Oggetto: [ID_VIP:3905] SAN PAOLO CIVITATE (FG): Parco eolico onshore denominato "San Paolo"
sito nel territorio comunale di San Paolo Civitate (FG) in località Marana della Difensola e
infrastrutture connesse nel comune di Torremaggiore, della potenza pari a 42,0 MW.

Proponente: Società Renvico Italy S.r.l.

Parere tecnico istruttorio della Direzione generale Archeologia, belle arti e paesaggio (ABAP).

Stralcio del SIA – Integrazioni- Figure territoriali e Ambiti Territoriali nel raggio di 20 km (linea blu) dall'impianto proposto

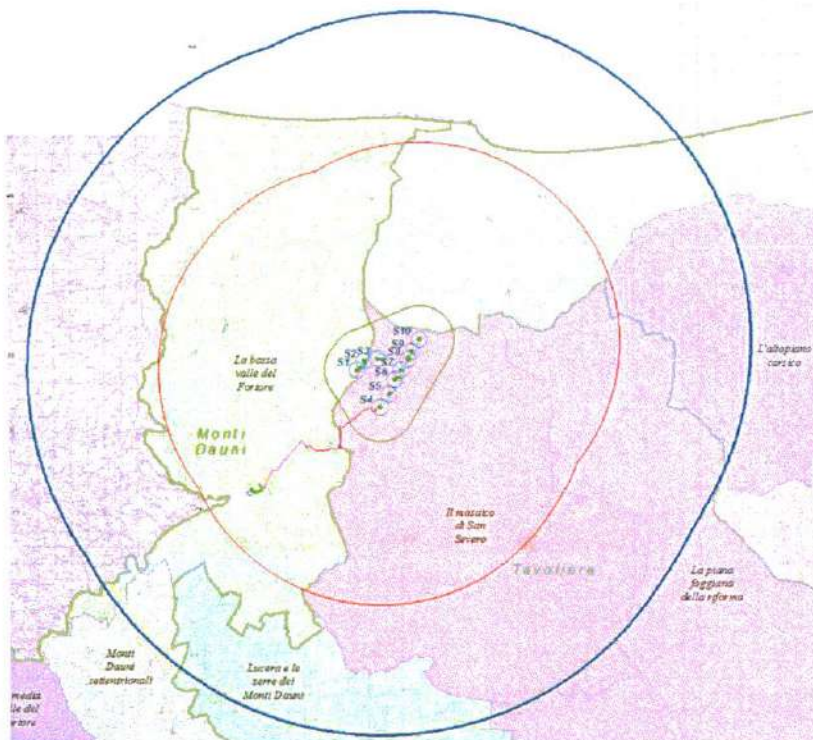
CONSIDERATO che con riferimento al PPTR, l'impianto eolico proposto è localizzato negli **Ambiti territoriali** "Tavoliere" e dei "Monti Dauni", in particolare interessa le figure territoriali "La bassa valle del Fortore" (T1 e T2) e "Il mosaico di San Severo" (T3,T4,T5,T6,T7,T8,T9,T10).

VALUTATO che il progetto in questione accentua le criticità sopra esposte.

Dal SIA Fig. 2.3 - Planimetria degli impianti eolici nella AVI (12km dal sito proposto) su cartografia IGM.

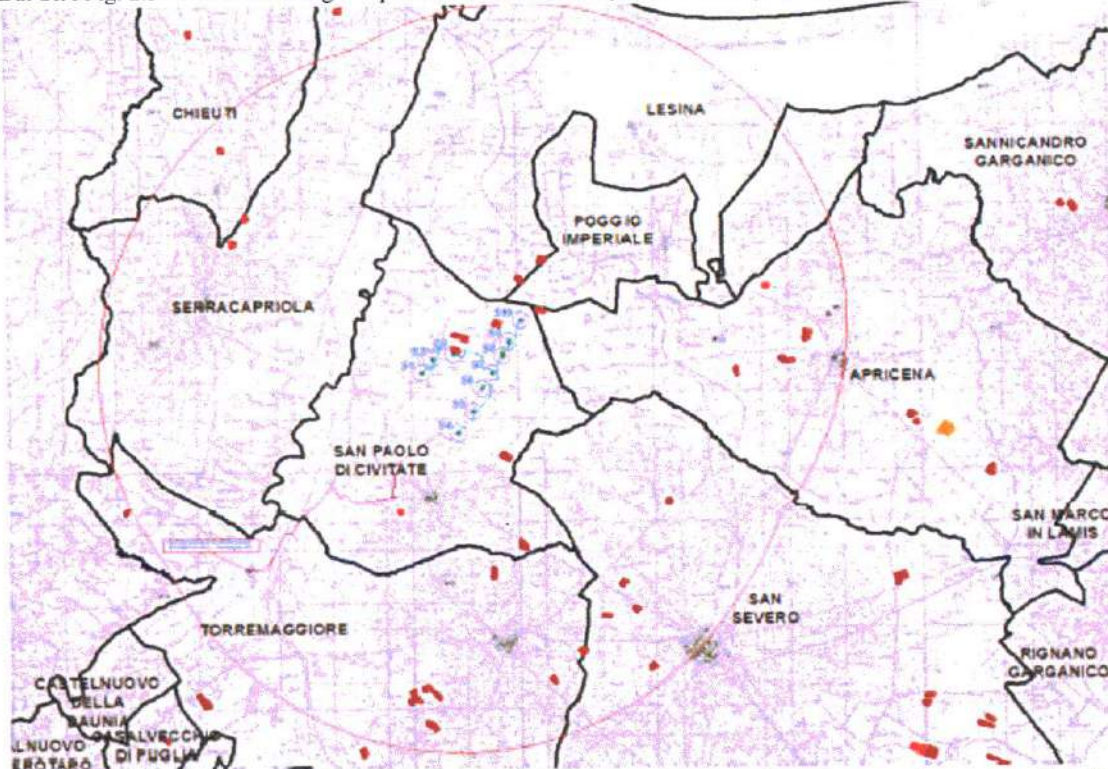
CONSIDERATO che all'interno dell'Area Vasta di Indagine (AVI), dalla documentazione presentata e così considerata dalla Società proponente, distinta per tipologia d'impianto pari a 12,05 km per eolico/eolico e pari a 2 km per eolico/fotovoltaico, risultano 63 torri eoliche, per un totale in progetto di 95 pale, oltre a 36 campi fotovoltaici (cfr. SIA, pag.7).

Allegato del SIA Fig. 2.1 - Localizzazione relativa impianto e aree appartenenti alla rete dei tratturi censite ex PPTR ricadenti nell'AVI

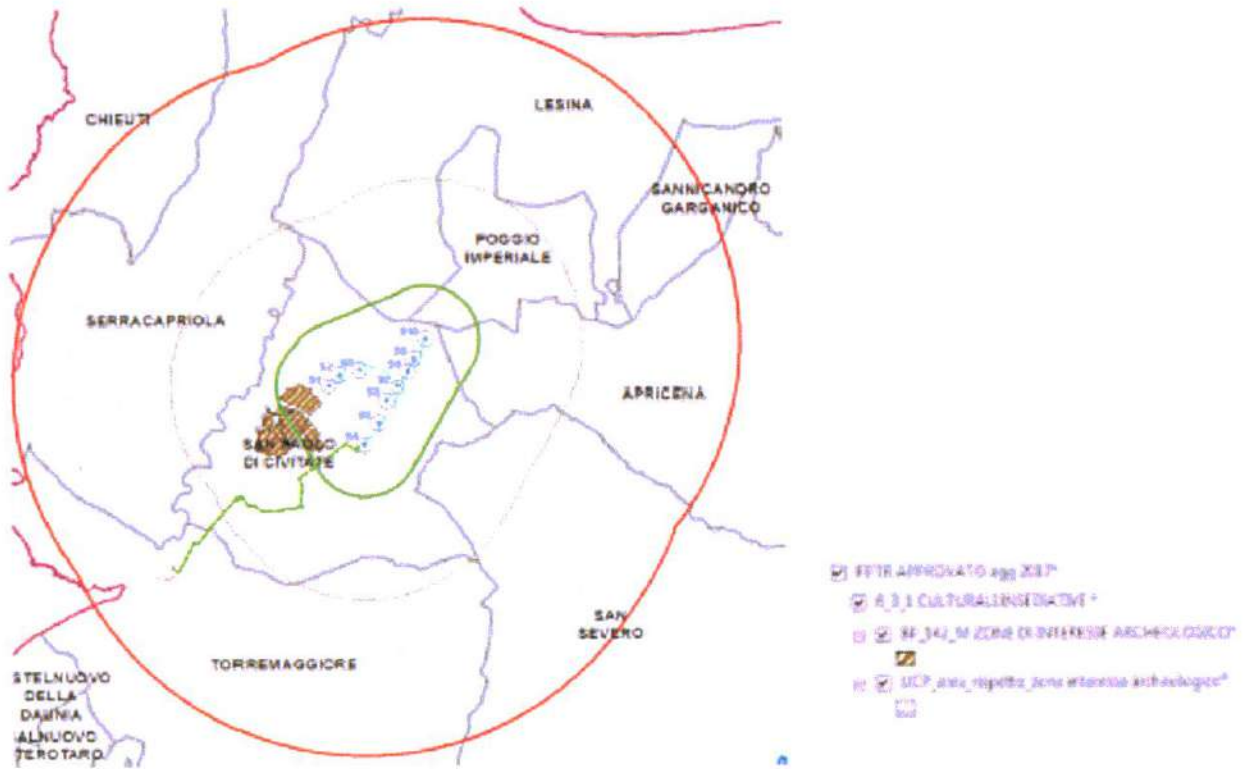
CONSIDERATO che il cavidotto di connessione esterno, infine, va a intersecare il Regio Tratturo Aquila-Foggia e il Regio Braccio Nunziatella-Stignano, "testimonianza secolare ininterrotta dei percorsi di genti e armenti da epoca antica ad oggi, ricalcati rispettivamente dall'attuale Strada Provinciale 31 e dall'attuale Strada Provinciale 9", tutelate dal D.M. 22.12.1983, e individuate come "Ulteriore Contesto Paesaggistico" ai sensi dell'art. 143 del medesimo Codice e del PPTR vigente. Le valutazioni di carattere archeologico hanno portato quindi questa amministrazione a dover considerare per gli spetti di cui sopra "il progetto de quo non compatibile con le esigenze di tutela del territorio in esame"».
